Nul-meting

Gemeentehuis te Stolwijk

10-10-2014

Kostenraming meerwerk aan de hand van de nulmeting:

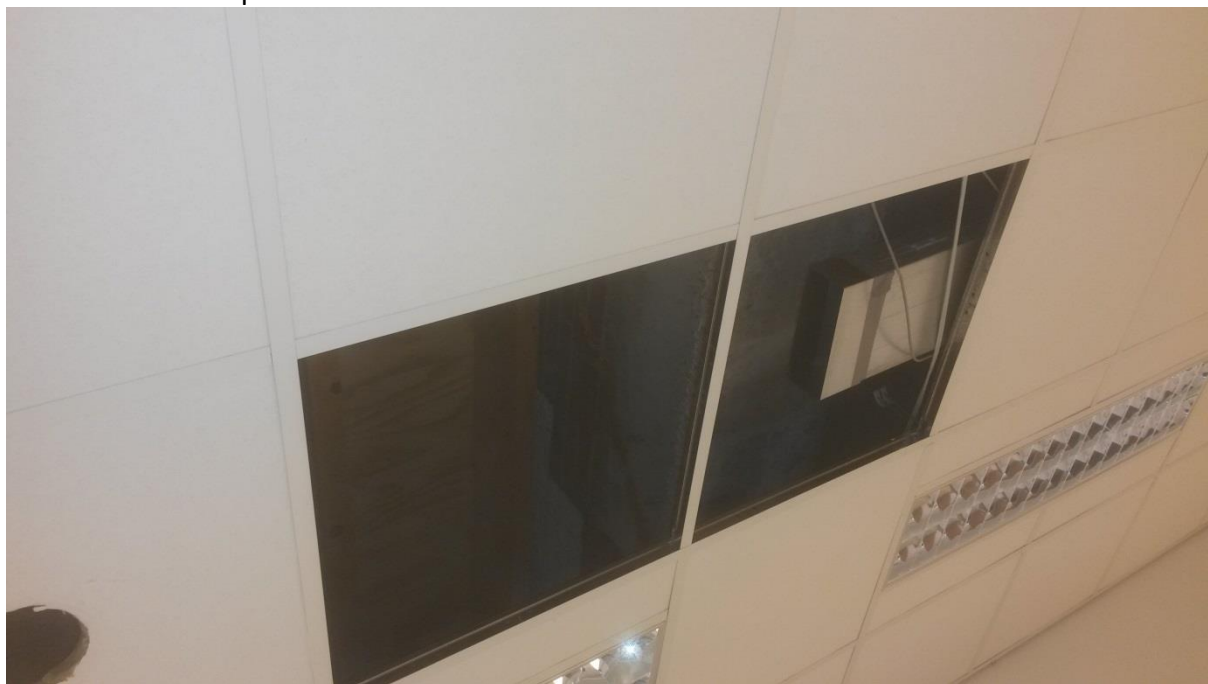
Kanaalwerk los in plafonds

Kanaalwerk los in plafonds

Kanaalwerk los in plafonds

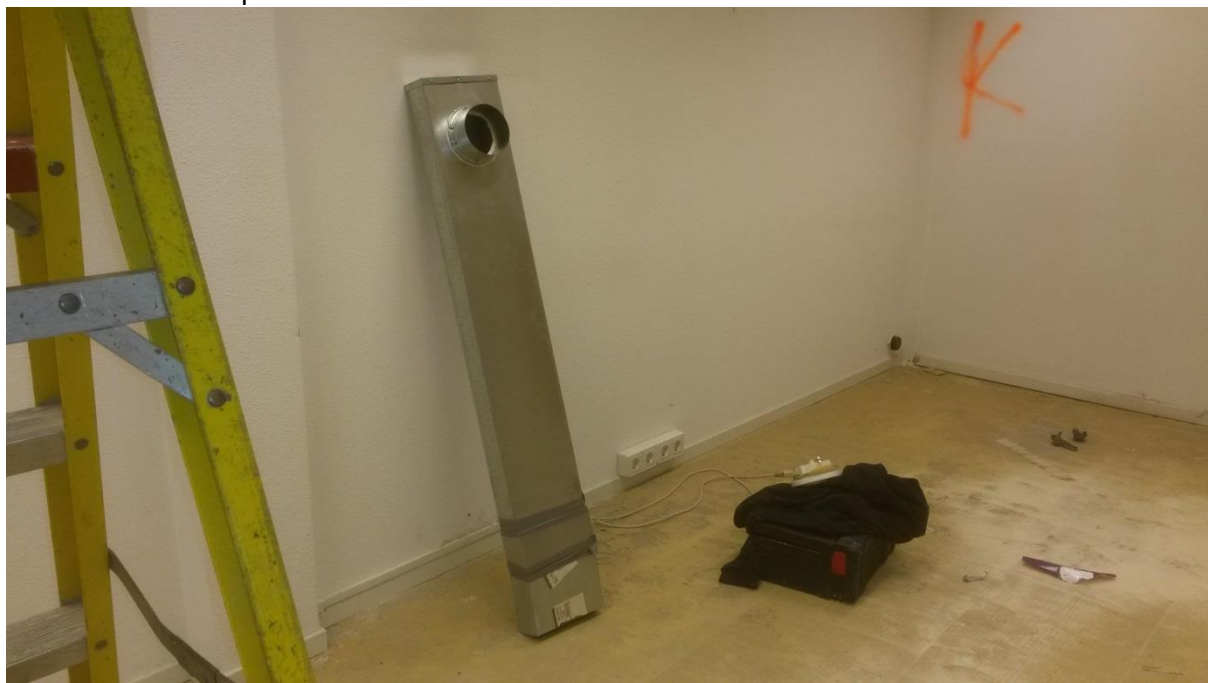
Roosters terug plaatsen tussen raveling(ruimte 1.15)
